De: "Convênios Ubitatã" <convenios@ubirata.pr.gov.br>
Data: segunda-feira, 24 de abril de 2023 11:41
Para: "licitacao" <licitacao@ubirata.pr.gov.br>
Assunto: Fwd: DILIGÊNCIA - RECURSOS PE 09/2023 - URGENTE***
Bom Dia,

Edital de Pregão Eletrônico nº 9/2023

Processo Administrativo nº 5954/2023

Nesse cenário, destaca-se o arquivo apresentado para o Item 1 do Termo de Referência – Luminária led de 40W, fluxo luminoso mínimo de 6.000 lumens, 4.000K, vida útil 70.000hrs – MR01:

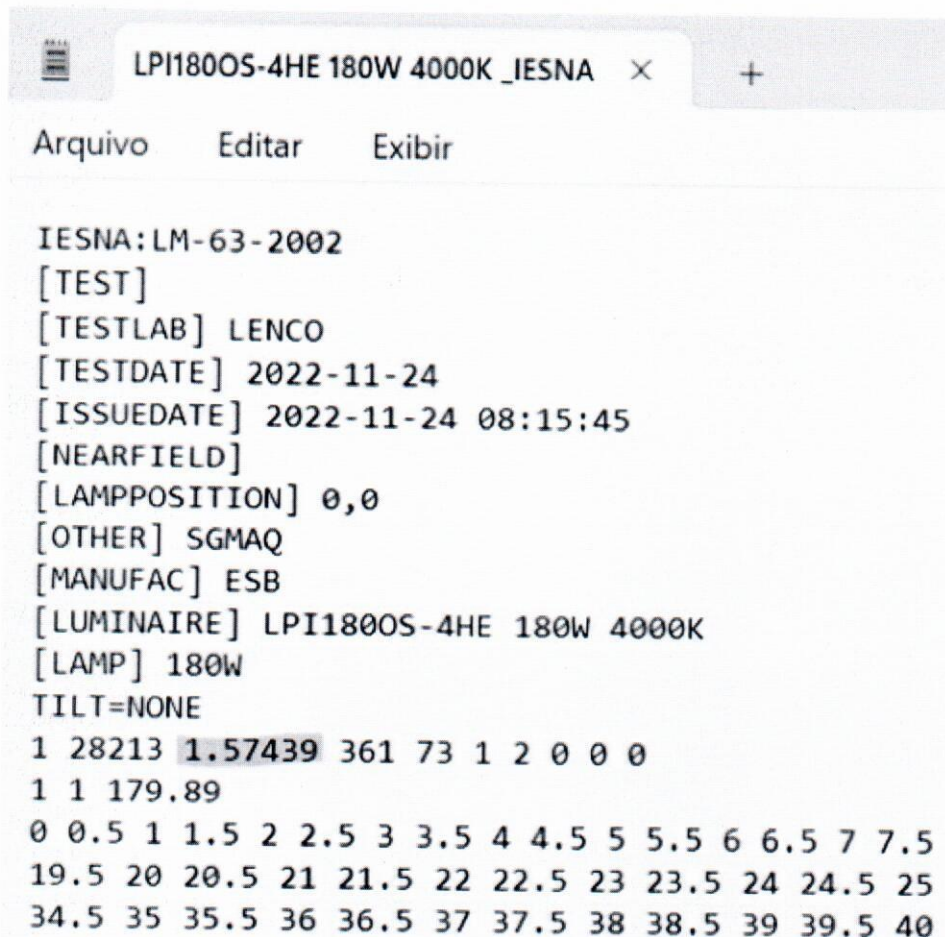
Em um dos arquivos apresentados em formato IES pela empresa ESB, é possível verificar – quando aberto através do aplicativo “Bloco de Notas” – que 02 arquivos digitais possivelmente sofreram algum tipo de edição e não são os originais gerados pelo goniofotômetro (dispositivo utilizado para medição fotométrica).

O número destacado em cor amarela representa um multiplicador do fluxo luminoso original do ensaio fotométrico. Na prática, esse arquivo encontra-se 23,96% acima de seu fluxo original. Nesse caso, o cenário de simulação apresentado pela empresa vencedora pode ter um resultado real de aproximadamente 7,9 lx, abaixo do solicitado pelo Termo de Referência, qual seja 9 lx.

Tecnicamente, entende-se como correto o recurso apresentado, e, por não apresentar contrarrazão justificando o multiplicador mostrado no arquivo .IES, a empresa ESB INDÚSTRIA E COMÉRCIO DE ELETRO ELETRÔNICOS LTDA. deve ser desclassificada do certame.
